臺中市政府環境保護局 函

臺中市政府環境影響評估審查委員會第 82 次會議紀錄

第一案：臺中市西屯區惠民段3地號旅館及辦公室新建工程環境影響說明書第2次環境影響差異分析報告

第二案：漢翔航空工業股份有限公司沙鹿北廠區 4.13 公頃土地開發案變更環境影響差異分析報告

地下室樓層樓高變更說明

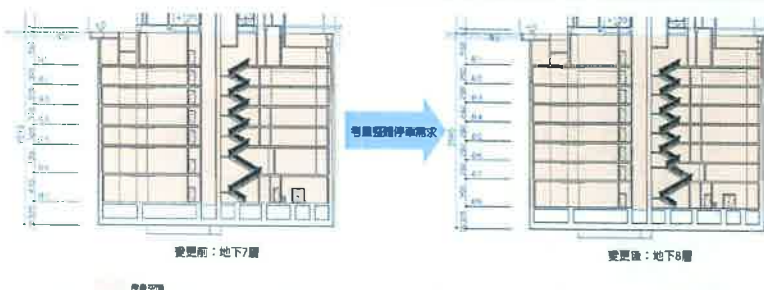
(二) 本開發案件作於地下水補注區，請考量是否會影響此建物的安全結構。

本次變更增加地下 8 層 B8F 設為地下機械式停車位，應補充地下機械車位設備維修，機具進出及緊急狀況救護車進出能否通過 2.1m 高的坡道。

- 原環境影響說明書核准之建築物樓層為地上29層、地下7層。
- 透過調整地下室各樓層樓高，變更會雖增加一個樓層，但地下室總深度、開挖範圍不變，故不影響地下室開挖之土石方量。
- 配合都市設計審議報告書(第三次變更設計)，考量整體停車需求及部分建築設計細部微調，變更後各樓層汽車停車位於增減加總後，合計增加31輛汽車停車位。
- 已於110年5月5日取得臺中市政府交通局(中市交行字第1100022555號)交評差異分析報告審議通過，同意核定函文。

2. 本開發案件位於地下水補注區，請考量是否會影響此建物的安全結構。	—	本次變更設計，由地下七層變更為地下八層，主要透過調整地下室各樓層樓高，變更後雖增加一個樓層（詳圖4.2-1），但地下室總深度及開挖範圍均無變動。 變更後地梁深度由3.2 m修改為3.1 m，採用SAFE分析軟體進行檢討，檢討之結果地梁的強度因底面為卵礫石層，地質良好，故仍可滿足規範角變量之需求，強度方面，則以增加主筋方式進行加強。 有關結構部分，本案已取得社團法人臺灣省土木技師公會110.7.1（110）省土技字第3406號函，審查通過在案，詳附錄八-P.1~P.2。	P.4-5 附錄八-P.3~P.4 附錄八-P.1~P.2

劉委員瓊霏

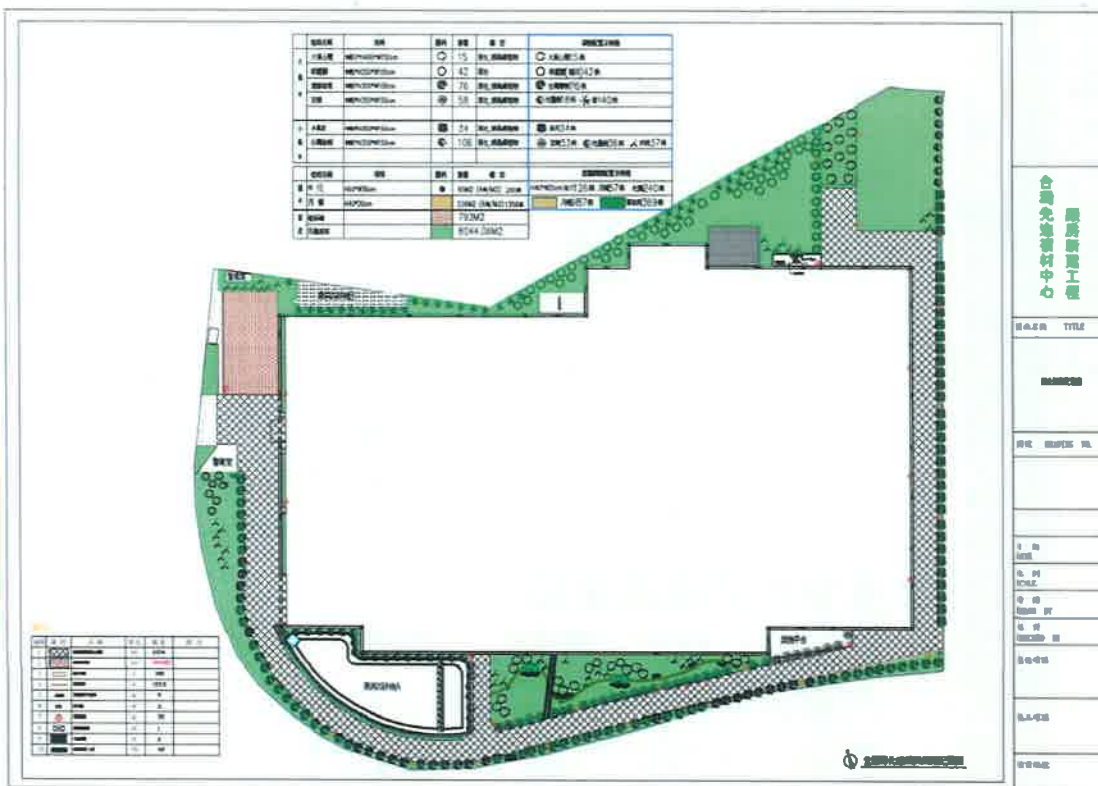
(二) 綠化規劃宜列出植栽種類和配置。

- 綠化規劃宜列出植栽種類和配置圖。

樹種之選擇，考量原生及在地物種，採用計畫區既有大葉山欖、棋盤腳、瓊崖海棠、苦楝、水黃皮、台灣海桐、木槿、月橘等樹種。

陳委員俊成

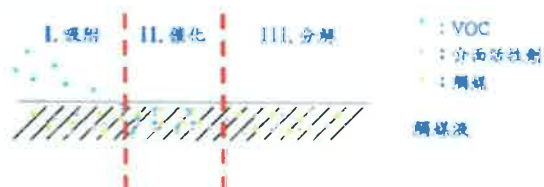
請補充在噴漆密閉空間產生的 VOC 之觸媒處理系統的處理程序說明，及 VOC 處理效率，及該觸媒處理相關維護保養規劃。

□請補充在噴漆密閉空間產出的VOC之觸媒處理系統的處理程序說明，及VOC處理效率，及該觸媒處理相關維護保養規劃。

氣體與液體反方向導入填充塔內，利用填充物增加氣、液體的接觸表面積以吸收去除廢氣，發生連續充份的接觸。利用慣性衝擊、冷卻、及化學反應擴散等作用將氣體中之有機物質與液體中和吸收。觸媒液可循環使用，再定期予以過濾排放，以減少用水量。洗滌後之乾淨空氣由煙囪排出。

有關觸媒液分解反應系統操作維護紀錄摘錄詳附錄七。更換週率不定，視製程狀況機動調整。
